Samrådsredogörelse

Detaljplan för Södra Svalöv 30:7 Lanttyckan del 2, Svalöv, Svalövs kommun

Granskningshandling

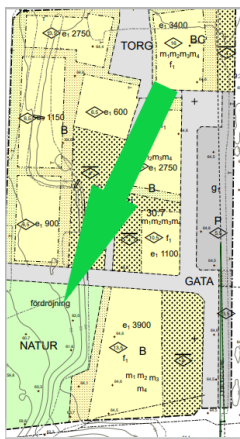
Det är viktigt att säkerställa att lokalgatan är tillräckligt bred om Va-ledningar ska anläggas lokalgata. Här ska skyddsavstånd hållas till samtliga byggnader och el/fjärvärmeledningar.

Hur ska dagvatten avledas från nordöstra sidan av planområde till fördröjningsytan i sydväst hörnet?

VA-utredningen får visa på möjlig ledningsdragning inom området för vatten-, spill- och dagvatten. Utifrån resultatet av pågående VA-utredning behöver kanske plankarta uppdatera med möjliga U-områden för allmänna VA-ledningar.

Kommentar: Den nya VA-utredningen har uppdaterats baserat på NSVA: s synpunkter och utifrån den dialog som förts mellan NSVA, Svalövs kommun och AFRY. NSVA har också granskat och kommit med synpunkter på VA-utredningen som därefter har uppdaterats av AFRY och godkänts av NSVA. Plankarta och plan- och genomförande-beskrivningen har kompletterats utifrån den nya VA-utredningen som NSVA har godkänt. Synpunkterna som NSVA hade i samrådet anses därför vara åtgärdade. Va-utredningen finns med som bilaga till planhandlingarna.

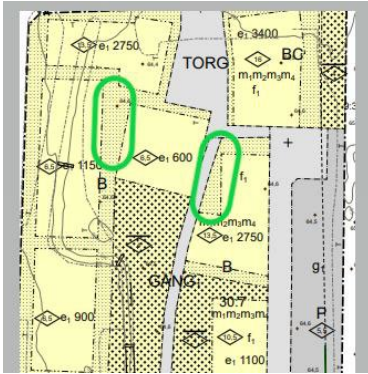
Vi kan utläsa möjligt instängda områden i plankarta (se bilden till den högra sidan). Det får VA-utredning visa.
